川内1号機 緊急時対策棟接続工事設工認 説明事項リスト(機電関係)

資料(1)

第2図 緊急時対策棟の連絡通路連結部の概略図

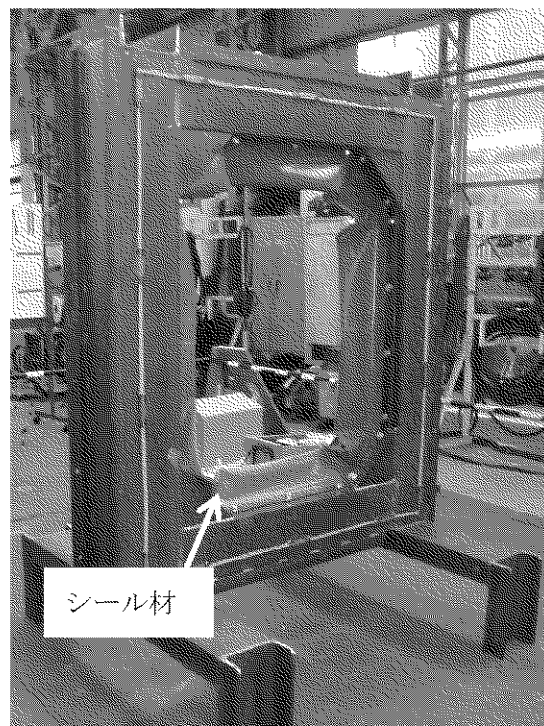
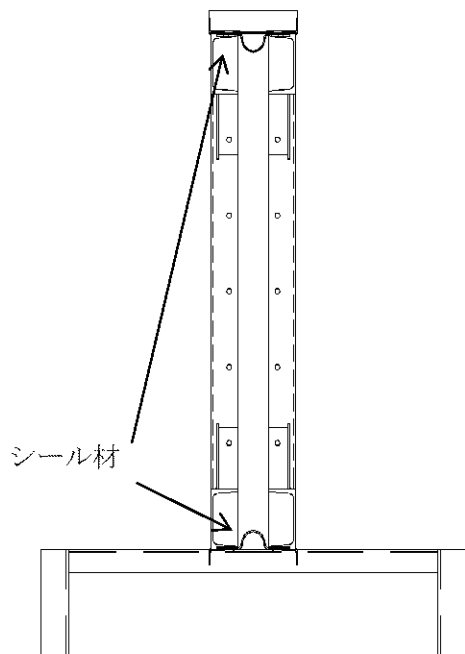
7	補足説明資料4 緊急時対策棟(連絡通路)の連結部に関する補足説明資料	補4-2	シールの写真、保護カバーの設置目的について	シールの写真及び保護カバーの設置目的について、補足説明資料4に示す。
8	補足説明資料4 緊急時対策棟(連絡通路)の連結部に関する補足説明資料	—	外側シールと内側シールの内部に、結露等により水が浸入した場合の影響について	シールの接合部はコーキング処理をしているため、仮にシール内部に結露水が発生した場合においても、バウンダリ内に溢水影響を及ぼすことはない。また、シールは防水シールにて実績のあるゴム材を採用し、押さえ金具はSUS材を用いる等、耐水性・耐食性の高い設計としている。
			以下空白

※：雨水避けを目的として設置
(シールに対する遮光の機能も持つ)
